Genehmigungsverfahren zur wesentlichen Änderung des Steinkohlekraftwerkes Hamburg-Moorburg durch Errichtung und Betrieb eines Hybrid-Kühlturmes.

## ***Einwendung***

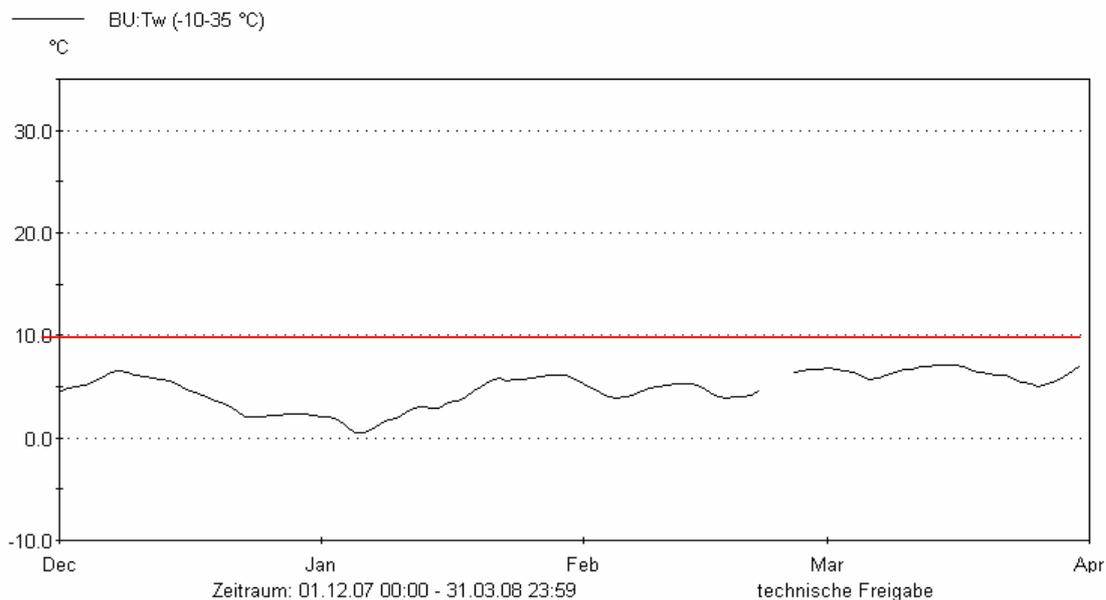
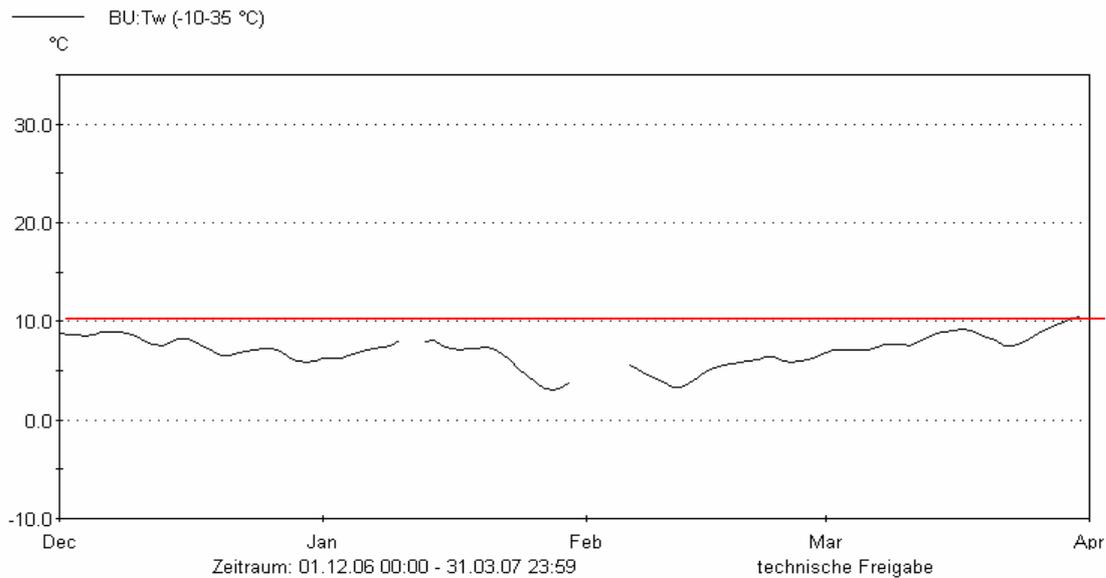
Allerdings entspricht der Grenzwert von  $\leq 28,0 \text{ }^\circ\text{C}$  für die Gewässertemperatur im Sommer betrieb nicht den aktuellen fachlichen Erkenntnissen. So hat das Institut für Binnenfischerei e.V. in einer umfangreichen aktuellen Auswertung<sup>4</sup> der maßgeblichen Fachliteratur folgende maximalen Temperaturgrenzwerte und Erhöhungen für die Tideelbe empfohlen:

Sommer	Winter
Grenzwert [ $^\circ\text{C}$ ]	25	10
Zulässige Erhöhung [ $^\circ\text{C}$ ]	3	3

Diese Empfehlung berücksichtigt die aktuellen Erkenntnisse speziell auch für die FFH-relevanten Fischarten, die in der Tideelbe vorkommen. Das Institut für Binnenfischerei führt zutreffend aus, dass „28  $^\circ\text{C}$  für viele der in der Tide- und Mittlere n Elbe vorkommenden oder zu erwartenden Fischarten zu hoch angesetzt“ sind und 25  $^\circ\text{C}$  als maximaler Grenzwert gelten sollte. Vergleichbare Grenzwerte werden auch von der ARGE Elbe und vom anerkannten Fischexperten Dr. Ralf Thiel (Universität Hamburg) für sinnvoll erachtet<sup>5</sup>.

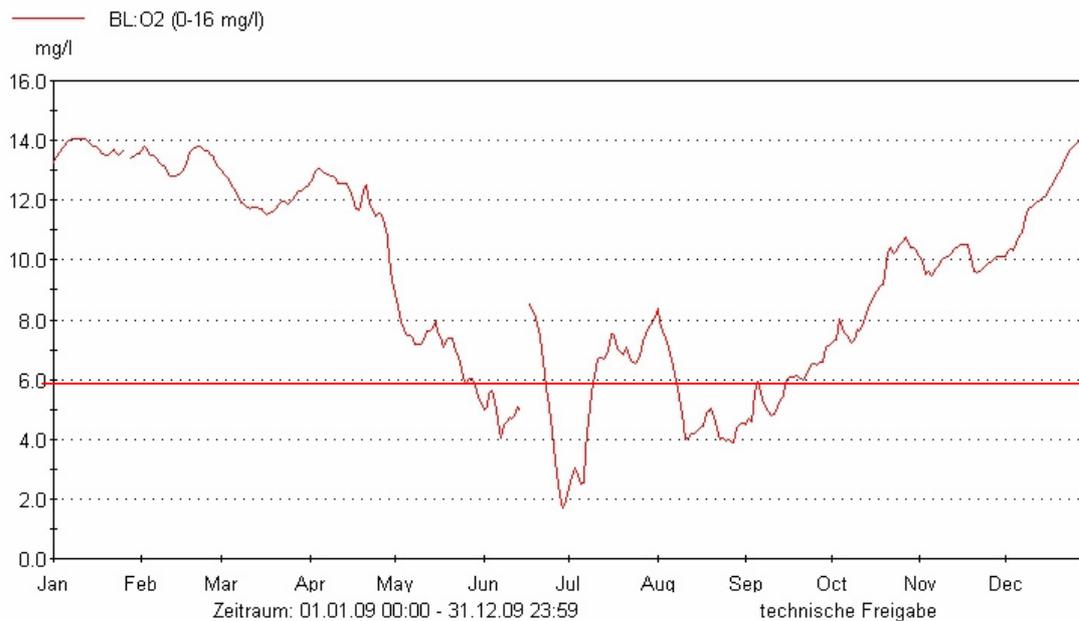
Wie deutlich die Tideelbe im Raum Hamburg im Jahresverlauf über Monate hinweg davon entfernt ist, einen guten Sauerstoffgehalt (> 6 mg O<sub>2</sub>/l) aufzuweisen, zeigen die nachfolgenden Grafiken. Dargestellt sind die Sauerstoffwerte an der WGMN-Messstation Seemannshöft (SH) für die Jahre 2008 und 2009.
